Notat

Bilag 8 Notat om henvendelser modtaget i høringsperioden

Sagsnummer
2022-0071221

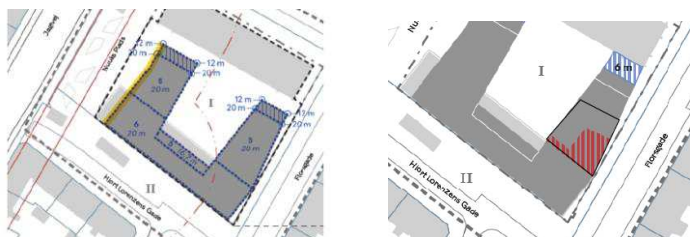
Nybyggeriet er dominerende og ligger for tæt på Nyrop. Koppels bygning bør ligge frit (nr. 5). Nybyggeri sker på bekostning af bevaringsværdige bygninger. Der bør ikke være sidefløje og Koppel ikke plastres til. Nyrop skal ligge frit (nr. 7). Det er der er positivt at mellembygninger nedrives (nr. 7, 34, 43). Det er et monsterprojekt. Nuuks Plads er for lille til at presse noget ind (nr. 9). Der er ikke plads nok (nr. 11 (+tillæg 58)). Bør være lavt og med respekt for kulturarv. (nr. 14). Det bør ikke være sidefløje og det er vandalisme at bygge to etager oven på Koppel (nr. 11 (+tillæg 58), 20). Nyrop bliver trængt. (nr. 20). Nybyggeriet er minimum én etage for højt (nr. 23, 27). Ikke flere store bygninger (nr. 25). Imod at lade Nyrops smukke landsarkiv

og Koppels markante bygning indgå i et umage ægteskab med en kikset og klodset bygning, som også er alt for høj (nr. 27). Det må være nok med ombygninger af de bevaringsværdige bygninger. Der bør stryges en etage. Byggeriet er reelt en etage højere end angivet, da der også er elevatorårne og småbygninger (nr. 29, 33, 38, 40, 41, 42, 47, 48, 51). Byggeriet med fem etager og sidefløje er en mastodont, der ødelægger de bevaringsværdige bygninger (nr. 34). Der tages ikke hensyn til og passer ikke til de bevaringsværdige bygninger (nr. 43, 44 (+ tillæg 45)). Tilbygningen er alt for dominerende og bevaringsværdige bygninger stå frit (nr. 46). Byggeriet er massivt og for højt (nr. 49). Koppel og Nyrop bør være fritlagte. Der mases kvm ind mellem bygningerne. Det er min etage for højt. Det undertrykker de eksisterende fredede og bevaringsværdige bygninger, ved at lægge sig tungt oven på dem, i stedet for at indordne sig dem. (nr. 52, 53). Byggeriet er massivt og dominerende mod Florsgade. Facaden på nybyggeri flugter med kanten på Koppels bygning. Motivet fra Jagtvej, hvor det nye byggeri fremhæver Koppels bygning ved at trække sig tilbage, mangler helt mod Florsgade (nr. 52, 53). **Fejl med de to kæmpe bygninger. Passer ikke sammen med de nuværende bygninger. Vil lukke området (nr. 67).**

Nyrops arkivbygning er i dag sammenbygget med en mellembygning. Med lokalplanforslaget nedrives disse, så bygningen kan opleves fritliggende. Nybyggeri er affaset med skår i gavle for at skabe en respektafstand til byggeriet. I forhold til Koppels bygning medgiver forvaltningen, at transformation af bygningen er omfattende. Der bygges ovenpå, og der skæres huller i facaderne. I forslaget er der sket en afvejning af hensynet til kulturarven og ønsket om at udvikle området med nye funktioner og ønsket om en fortætning (se også 1.3.1 'Bebyggelsesprocent, økonomi og arkitektonisk kvalitet' og pkt. 2.1.1 'Tætheden er for høj - der mangler visioner').

3. Installationer på tag/højde

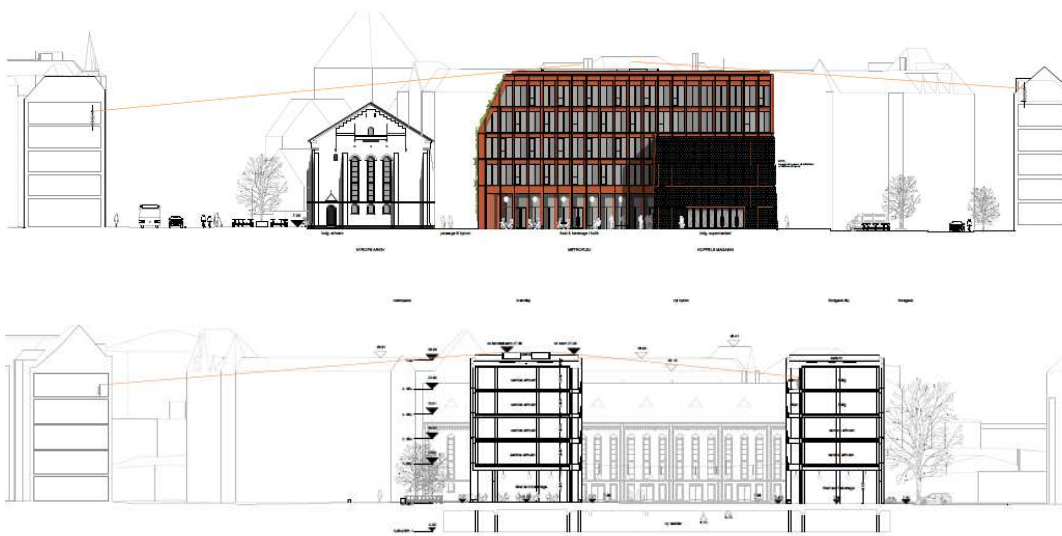
Bygherre (nr. 63) ønsker at samle teknik til køleanlæg på taget i et større felt mod metrostationspladsen. Bygherre har supplerende oplyst, at der ønskes en maksimal højde på 0,3 meter over sternkanten, inkl. afskærmning, på et område placeret 3 meter inde på taget målt fra facader. På nedenfor viste illustrationer ses, at anlægget ikke vil være synligt i forhold til omkringliggende bebyggelse.

- § 6, stk. 3. Bebyggelsens højde
c) "...Bygningshøjden, fastsat ovenfor, kan overskrides med op til **0,3 m hvad angår nødvendig teknik på tag placeret i det på tegning 5b markerede felt, og 1 m hvad angår mindre, nødvendige afkast og indtag til ventilation og op til 3,5 m** for hvad angår elevator- og trappetårne, når de er nødvendige for at kunne udnytte udendørs opholdsareal på tag...."
- Lokalplantegninger tilrettes
Nr.5b Bebyggelsens omfang og placering
-Der angives et felt, hvor højden kan overskrides med 30 cm.
- Redegørelsen
-Konsekvensrettes bla. på illustrationsplan.
